福島第一原子力発電所3号機 主蒸気逃がし安全弁の動作について

2020年11月27日

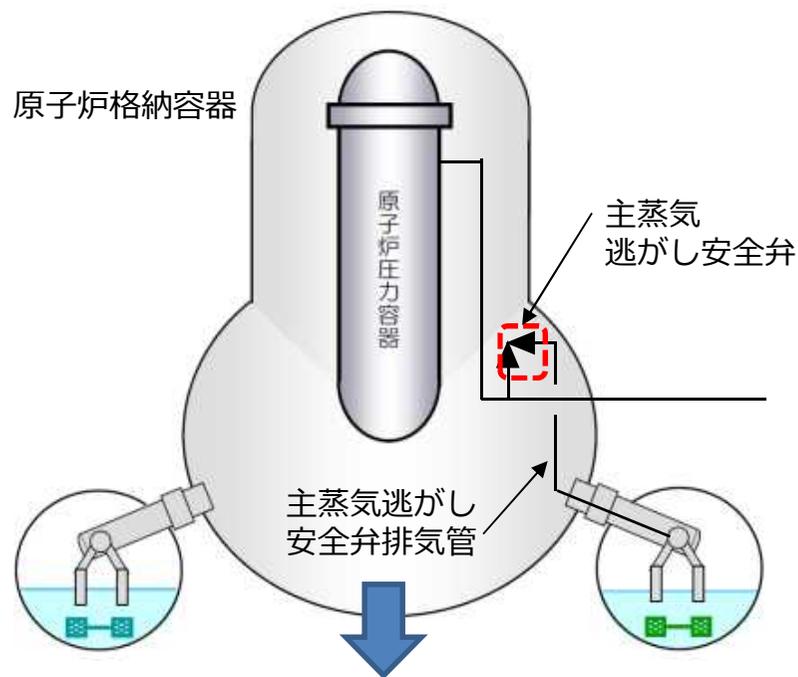
- ① プロコンの逃がし安全弁周辺温度は、排気温度でよいか。どの部分の温度を計測しているのか提示すること。

(参考) 3号機格納容器内温度

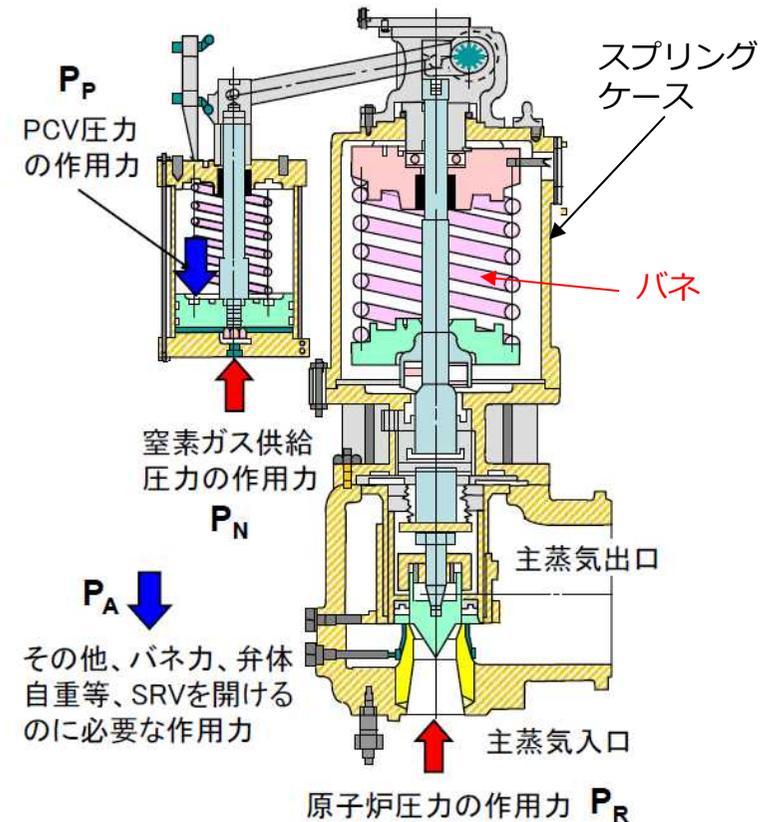
- ③ 3号機原子炉圧力チャート中のHPCI停止後（3月13日5:00）の圧力挙動はバネの温度上昇によって逃がし安全弁の安全弁機能の作動点がドリフトしたものと考えられる。このドリフト量（作動圧力の低下量）からバネの温度（ヤング率の低下量）はどの程度であると考えられるか？一方、バネへの影響がないとするならば、周辺温度（D/W温度）によって、バネの温度を上昇させたと考えられるか？

津波による交流電源の喪失により、格納容器内の冷却（ドライウェルクーラによる除熱）ができなくなったため、原子炉からの放熱により、格納容器内温度が上昇し続けている
